東海第二発電所 新規制基準への適合性に係る 審査の論点について

平成28年4月21日
日本原子力発電株式会社

主要な論点について

② 可搬型重大事故等対処設備の保管場所について(1/2)

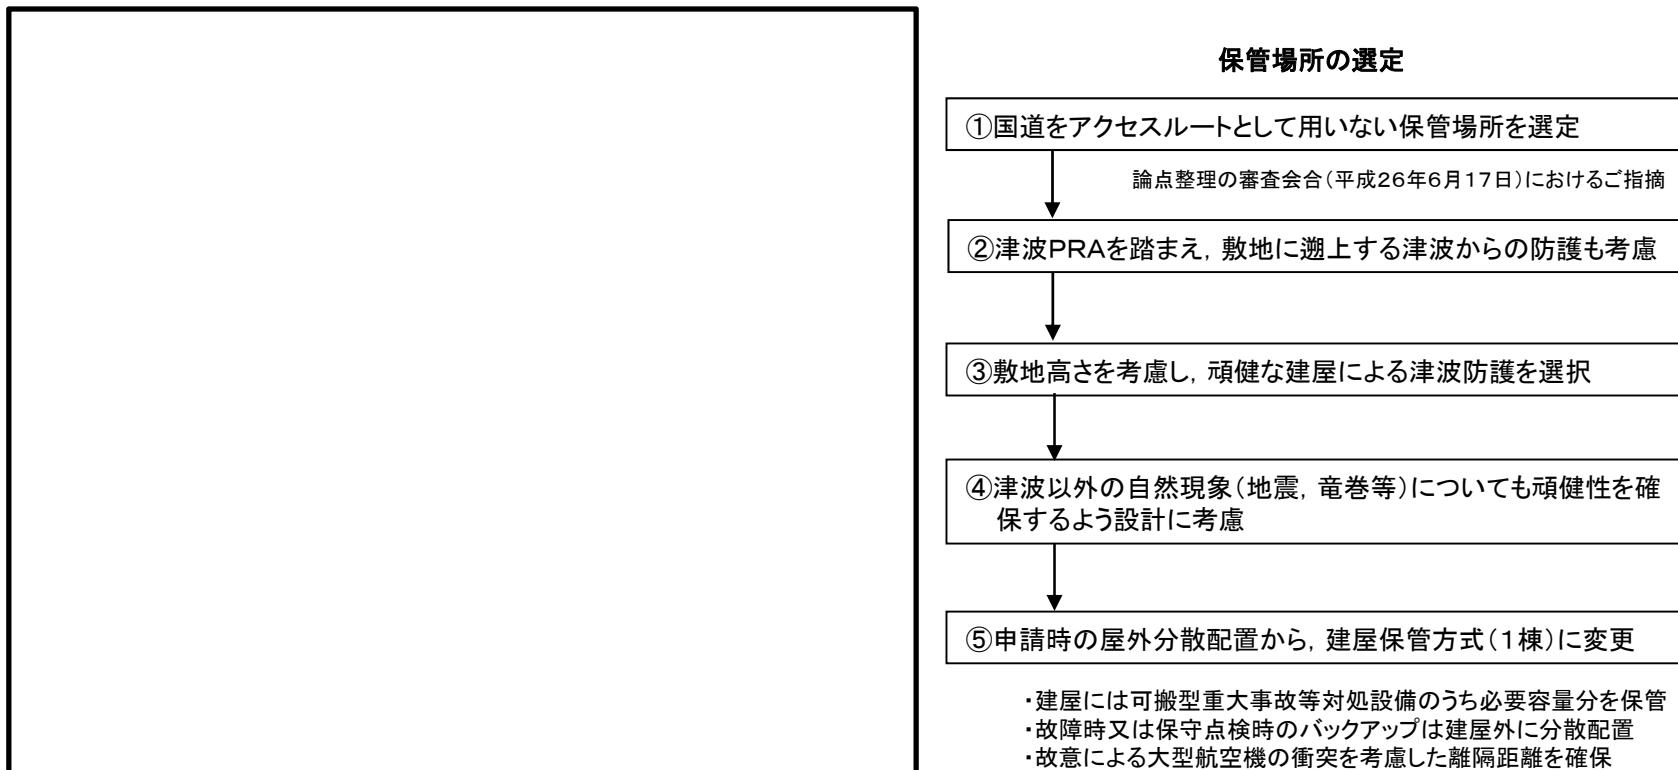
論点	<p>①可搬型重大事故等対処設備(予備機※を除く)を1つの建屋内に保管することの妥当性 ②自然現象に対する保管建屋の設計方針の妥当性</p> <p>※故障時及び点検時のバックアップ</p>
----	---

項目	柏崎6, 7号	東海第二
可搬型重大事故等対処設備の保管場所	屋外に分散配置	可搬型重大事故等対処設備を自然現象に対して耐性のある建屋(1棟)内に保管

③ Mark-II型格納容器の特徴を踏まえた有効性評価について

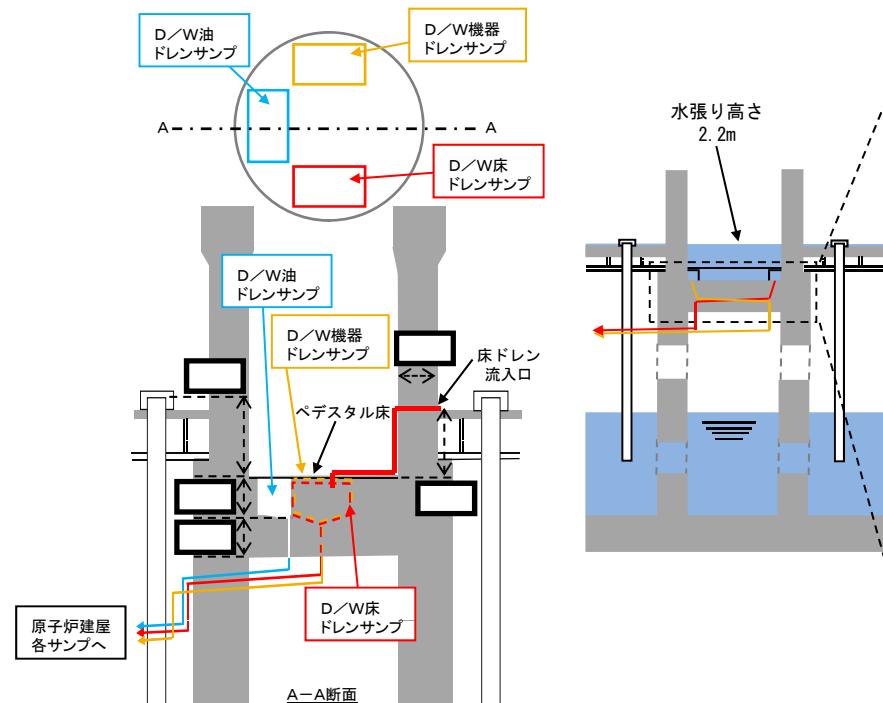
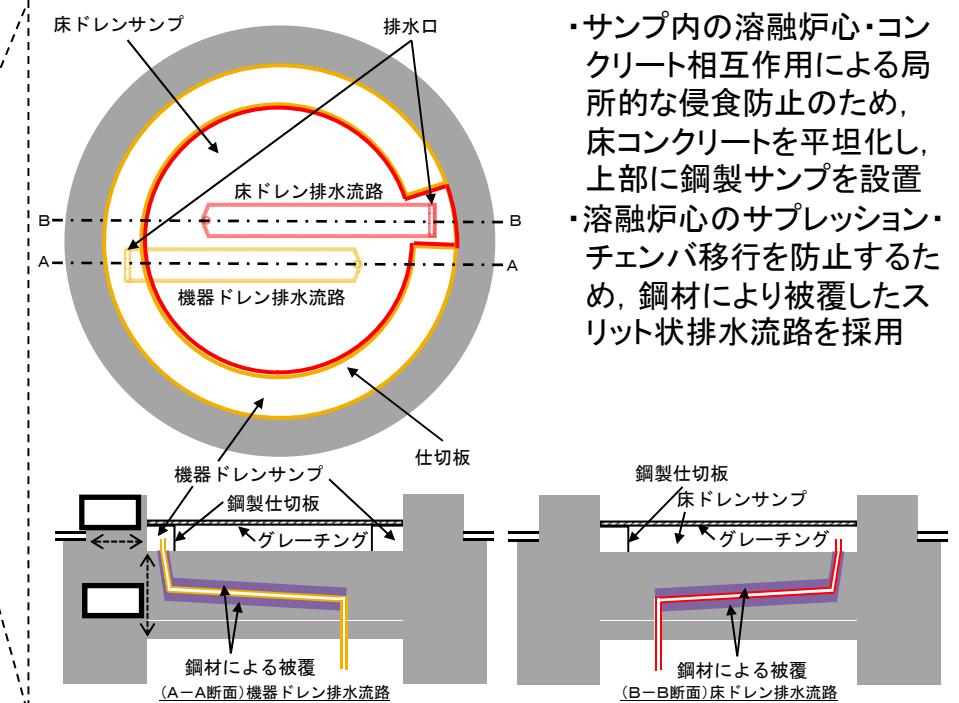
論点	ペデスタル(ドライウェル部)床のサンプ部において局所的に堆積した溶融炉心による浸食を抑制するための対策(ペデスタル(ドライウェル部)床のサンプ形状の変更)の妥当性 <ul style="list-style-type: none"> ・サンプ形状変更後の格納容器内原子炉冷却材漏えい検知設計の妥当性 ・サンプドレン水排出流路における溶融炉心の凝固性
----	--

項目	柏崎6, 7号	東海第二
ペデスタル床の形状	サンプが下部ドライウェルの端部に位置し、床面の平坦部が広い	サンプが比較的中心寄りに位置し、ペデスタル床面の平坦部が狭い
サンプでの局所的な溶融炉心の堆積に対する対応	コリウムシールドの設置により、サンプへの流入を防止	局所的なデブリ堆積防止のため、ペデスタル床面のコンクリートを平坦化
